Große Kreisstadt Bad Waldsee
Vorhabenbezogener Bebauungsplan
"Solarpark Sankt Johannes"
in Mittelurbach

Zusammenfassende Erklärung
gem. § 10 a Abs. 1 BauGB
zur Fassung vom 22.09.2023
Sieber Consult GmbH
www.sieberconsult.eu

Abbildung 1: vorausstf. Geltungsbereich BPlan „Solarpark Sankt Johannes“

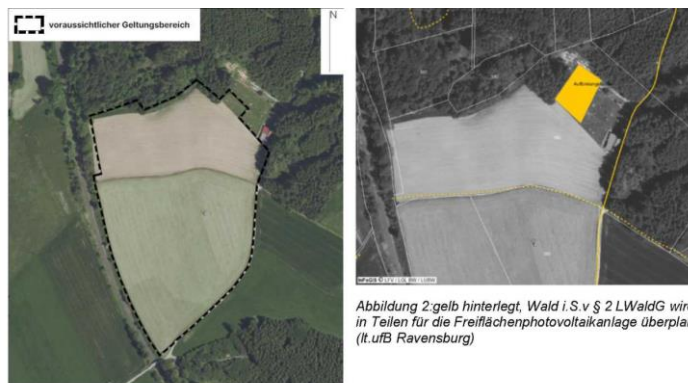
Wald gem. § 2 LWaldG, der im Flächennutzungsplan mit einer anderen Nutzungsart ("Freiflächen-Photovoltaikanlage") dargestellt wird

Wenn für tatsächlich vorhandene Waldflächen (hier: Neuaufforstungsfläche) in einem Bauleitplan eine andere Nutzungsart (hier: "Freiflächen-Photovoltaikanlage") dargestellt werden soll, ist nach § 10 LWaldG die Zustimmung der höheren Forstbehörde bzw. eine sogenannte Umwandlungserklärung erforderlich. Diese ist als "sonstige Rechtsvorschrift" im Sinne von § 6 Abs. 2 und § 10 Abs. 2 BauGB anzusehen. Somit kann die geplante Änderung des Bebauungsplanes erst rechtskräftig werden, wenn nach Durchführung eines förmlichen forstrechtlichen Verfahrens nach § 10 i. V. m. § 9 LWaldG die Umwandlungserklärung vorliegt. Das diesbezügliche Verfahren wird von der höheren Forstbehörde nur auf Antrag eingeleitet.

An dieser Stelle weisen wir bereits darauf hin, dass im vorliegenden Fall keine Waldumwandlungsgenehmigung in Aussicht gestellt werden kann, da die hierfür maßgeblichen materiell-rechtlichen Genehmigungsvoraussetzungen nicht gegeben sind.

Vor diesem Hintergrund ist die tatsächlich vorhandene Waldfläche (hier: Neuaufforstungsfläche), von einer Überplanung in eine "andere Nutzungsart" (hier: Freiflächen-Photovoltaikanlage) auszusparen bzw. vollständig aus der Bebauungsplanabgrenzung herauszunehmen.

Abbildung 1: vBPlan "Solarpark St. Johannes" Ausweisung als Sondergebiet für Freiflächen Photovoltaikanlage auf einer Fläche von ca. 7,35 ha; Waldabstand von 30 m wird zwar dargestellt jedoch mit den vorgesehenen Baugrenze für die PV-Module nicht eingehalten.

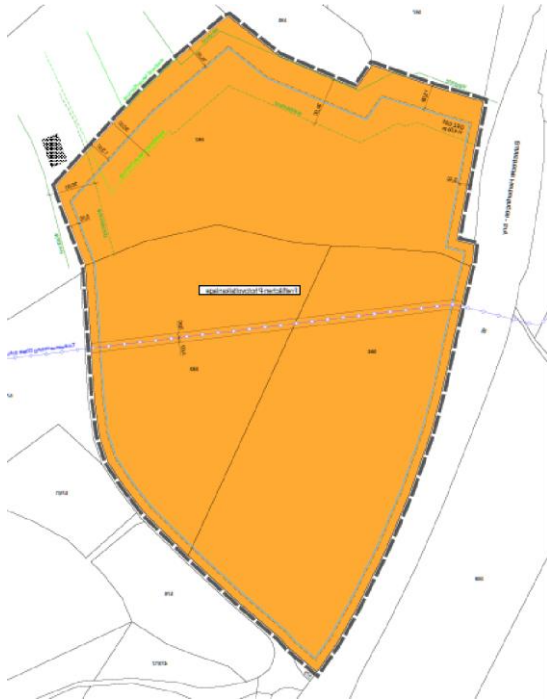
Seitens der höheren Forstbehörde wird zwar begrüßt, dass die Hinweise bezüglich des nach § 4 Abs. 3 LBO geforderten Waldabstands nun zeichnerisch

in die Planunterlagen mit aufgenommen wurden. Jedoch reicht die vorgesehene Baugrenze für die PV-Anlagen bis auf 15 m in den Abstandsbereich hinein. Der geforderte Waldabstand von 30 m wird in den genannten Waldbereichen somit nicht eingehalten.

Abbildung 2: Luftbild inkl. Darstellung der Freiflächen-Photovoltaikanlage; vorgesehene PV-Module reichen in den Waldabstandsbereich (rot) auf 15 m hinein.
